Declaração de Impacte Ambiental (DIA)

Designação do Projeto:	Ampliação da pedreira N.º 5401 "Cavada N.º 2"
Fase em que se encontra o Projeto	Projeto de Execução
Tipologia de Projeto	Pedreiras, minas a céu aberto e extração de turfa (não incluídos no anexo I) em áreas isoladas ou contínuas.
Enquadramento no regime jurídico de AIA	Ponto 2, da alínea a), do Anexo II do Decreto-Lei n.º 151-B/2013, de 31 de outubro, na sua redação atual, que aprova o Regime Jurídico sobre Avaliação de Impacte Ambiental (RJAIA),
Localização (freguesia e concelho)	Freguesia de Aljubarrota, Concelho de Alcobaça
Identificação das áreas sensíveis (alínea a) do artigo 2º do DL 151-B/2013, de 31 de outubro, na sua atual redação)	A área de implantação do projeto situa-se no Parque Natural das Serras de Aires e Candeeiros (PNSAC), inserindo-se numa Área Classificada da Lista Nacional de Sítios da Rede Natura 2000, referente à ZECSAC - Zona Especial de Conservação "Serras de Aire e Candeeiros", pelo que se encontra classificada como área sensível.

Proponente	Sousa e Catarino, Lda
Entidade licenciadora	Direção-Geral de Energia e Geologia (DGEG)
Autoridade de AIA	Comissão de Coordenação e Desenvolvimento Regional

Figura 2 – Ortofotomapa com identificação das áreas/espacos na zona da pedreira - Área permitida para exploração do recurso a azul (EEREG_área consolidada) - esc. 1/10000

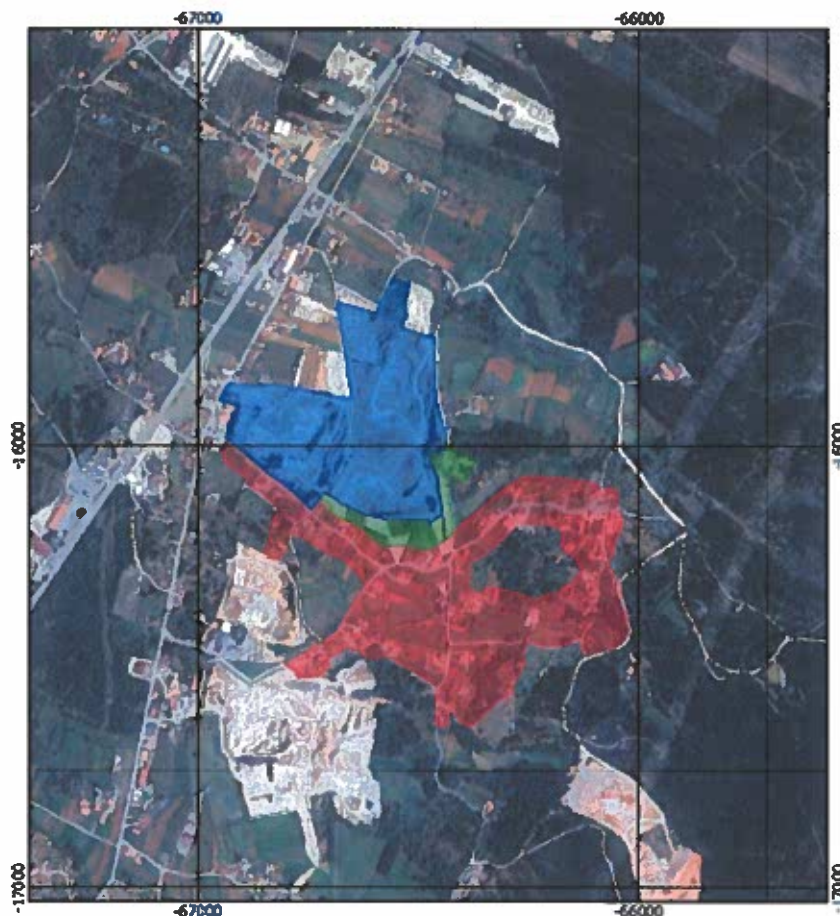
3. Face à proposta de revisão do PDM constata-se que:
 - 3.1 A área total do projeto encontra-se integralmente classificada como Solo Rústico;
 - 3.2 A área licenciada coincide com categoria “Espaços de exploração de Recursos Energéticos e Geológicos– Área consolidada”;

- 3.3 A poligonal respeitante à ampliação recai maioritariamente na categoria “Espaços de exploração de Recursos Energéticos e Geológicos – Área consolidada”, mas também, sobre “Espaços Agrícolas – Outros Espaços Agrícolas Tipo II” e “Aglomerados Rurais”, os quais são incompatíveis com a exploração de recursos geológicos.

Concluem que, o Projeto de Ampliação da Pedreira “Cavada n.º 2” não é compatível com PDM vigente, no entanto, face à Proposta de Revisão, consideram como admissível a exploração de massas minerais numa parte da área prevista para a ampliação.

Tendo em conta a parcial incompatibilidade com a Proposta de Revisão do PDM, consideram o projeto conciliável desde que o licenciamento da pedreira garanta que a exploração do recurso apenas será efetuada nos “Espacos de Exploração de Recursos Energéticos e Geológicos (EEREG) - Área de Exploração Consolidada”, sendo que os “Espacos Agrícolas – Outros Espacos Agrícolas Tipo II” e “Aglomerado Rurais” apenas poderão ser utilizados para outros usos que não a atividade extrativa em si, conforme
